**AVIS RELATIF À LA PROTECTION
CONTRE LES EVENTUELS EFFETS NOCIFS ET NUISANCES
PROVOQUÉS PAR LES RAYONNEMENTS NON IONISANTS
GÉNÉRÉS PAR DES ANTENNES ÉMETTRICES STATIONNAIRES**

Commune : WELKENRAEDT - Exploitant : PROXIMUS

Référence exploitant : 87HEN_00

Rapport n° 756 / 2026

Figure 1 : Vue en plan des lieux de séjour et des points de contrôle

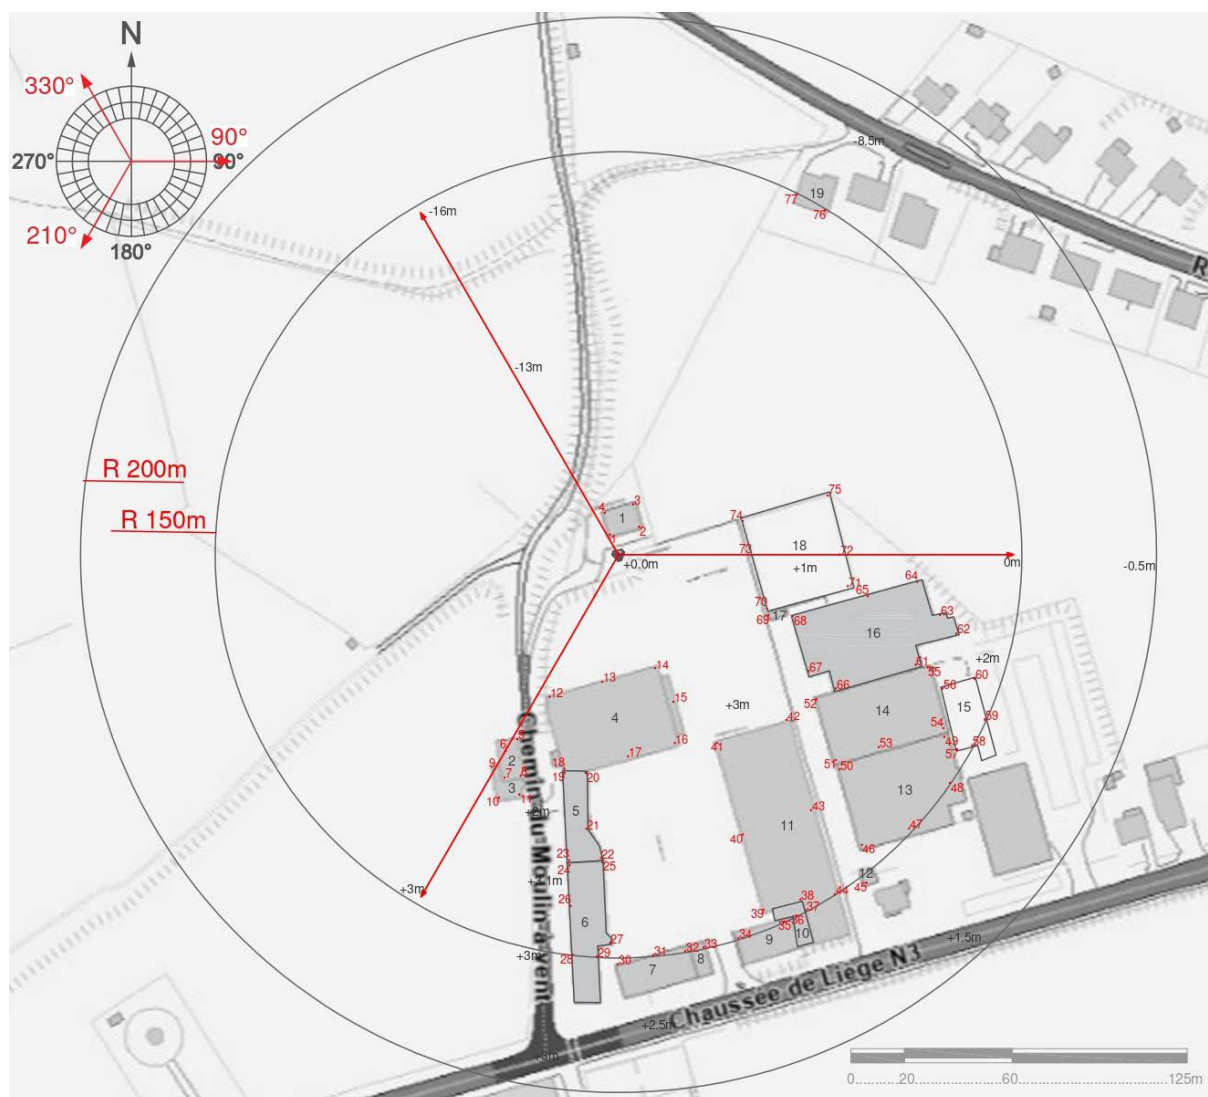
Les fréquences d'émission, la puissance rayonnée par chacune des antennes et leur gain permettent de déterminer le rayon de la zone à analyser. Tout dépassement de la limite par installation est exclu en dehors de cette zone. Le tableau 2 reprend les 35 LS² pour lesquels l'indice d'exposition est le plus élevé. Les différentes colonnes indiquent :

- le numéro du point de contrôle repris sur un des plans de la figure 1;
- le numéro du LS dans lequel se trouve le point de contrôle de la 1^{ère} colonne ;
- l'atténuation d'obstacle prise en compte pour le calcul de l'indice d'exposition dans le LS ;
- le résultat du calcul de l'indice d'exposition.

N° point de contrôle	LS	Atténuation (dB)	Indice d'exposition relatif à la limite par installation IE_i
28	6	3,0	0,095
29	6	3,0	0,087
26	6	3,0	0,087
27	6	3,0	0,083
62	16	3,0	0,082
30	7	3,0	0,080
54	14	3,0	0,072
31	7	3,0	0,071
49	13	3,0	0,069
59	15	3,0	0,068
63	16	3,0	0,068
48	13	3,0	0,066
60	15	3,0	0,064
58	15	3,0	0,063
32	7	3,0	0,063
55	14	3,0	0,060
24	6	3,0	0,060
33	8	3,0	0,060
57	15	3,0	0,057
23	5	3,0	0,056
47	13	3,0	0,054
34	9	3,0	0,053
61	16	3,0	0,052
64	16	3,0	0,049
25	6	3,0	0,048
35	9	3,0	0,048
56	15	3,0	0,047
45	12	3,0	0,046
22	5	3,0	0,046
46	13	3,0	0,045
53	14	3,0	0,041
36	10	3,0	0,038
44	11	3,0	0,038
37	11	3,0	0,038
39	11	3,0	0,037

En ce qui concerne les antennes de l'installation mentionnées dans le tableau 1, la distance maximale à laquelle la limite pourrait être atteinte, à l'extérieur, est égale à 85,7 m. S'il n'y a pas de LS à une distance inférieure, les antennes respectent forcément la limite d'immission.

Dans le cas des LS situés à l'intérieur des bâtiments, une atténuation d'obstacle est prise en compte et il en résulte que la distance maximale à laquelle la limite pourrait être atteinte se réduit à 60,8 m.

Figure 2 : Vue en plan des installations d'antennes dans un rayon de 300 mètres autour de l'installation faisant l'objet de la demande d'avis

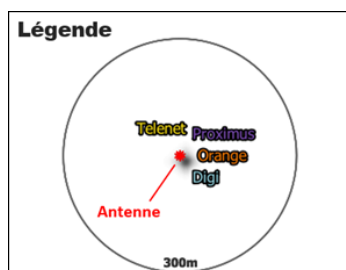
Le plan en projection verticale de la figure 2 indique la localisation des installations d'antennes émettrices stationnaires visées par le décret et situées dans un rayon de 300 mètres autour de l'installation référencée dans le paragraphe 2 et localisée au centre du cercle. Les données de localisation de ces antennes et les avis correspondant sont accessibles via le cadastre en ligne des antennes émettrices stationnaires⁸. Les installations prises en compte dans l'évaluation du respect de la limite cumulative sont les installations d'antennes émettrices déclarées en service par l'exploitant à la date du présent avis, à l'exception de l'installation référencée dans le paragraphe 2 et éventuellement d'autres installations ayant fait l'objet d'une demande d'avis à la même date et qui sont situées à l'intérieur de la zone de 300 mètres de rayon.

- il y a au plus 4 installations d'antennes émettrices stationnaires présentes dans la zone d'évaluation de 300 mètres de rayon représentée dans la figure 2, y inclus l'installation référencée dans le paragraphe 2 : la limite cumulative définie à l'article 4, §2 du décret est nécessairement respectée dans les lieux de séjour à l'intérieur de la zone d'évaluation de 300 mètres de rayon ;

- b) il y a exactement 5 installations d'antennes émettrices stationnaires présentes dans la zone d'évaluation de 300 mètres de rayon représentée dans la figure 2, y inclus l'installation référencée dans le paragraphe 2 et il existe, pour 3 ou 4 de ces installations, un avis attestant le respect de la limite abrogée de 3 V/m : la limite cumulative définie à l'article 4, §2 du décret est nécessairement respectée dans les lieux de séjour à l'intérieur de la zone d'évaluation de 300 mètres de rayon ;

- c) dans tous les autres cas, il a été vérifié que la limite cumulative définie à l'article 4, §2 du décret n'est pas dépassée dans les lieux de séjour sur base du nombre d'installations localisées dans la zone d'évaluation de 300 mètres de rayon représentée dans la figure 2, de leur localisation ainsi que des données inscrites dans la figure 1 et au paragraphe 4 du présent avis et dans les avis attestant le respect de la limite par installation ou de la limite abrogée de 3 V/m relatifs aux autres installations reprises dans la figure 2.

Compte tenu des considérations ci-dessus, il apparaît que l'intensité du rayonnement électromagnétique généré, dans les lieux de séjour situés dans un rayon de 300 mètres autour de l'installation référencée dans le paragraphe 2, par l'ensemble des antennes émettrices stationnaires de l'ensemble des exploitants du même site d'antennes émettrices stationnaires respecte la limite fixée à l'article 4, § 2 du décret.
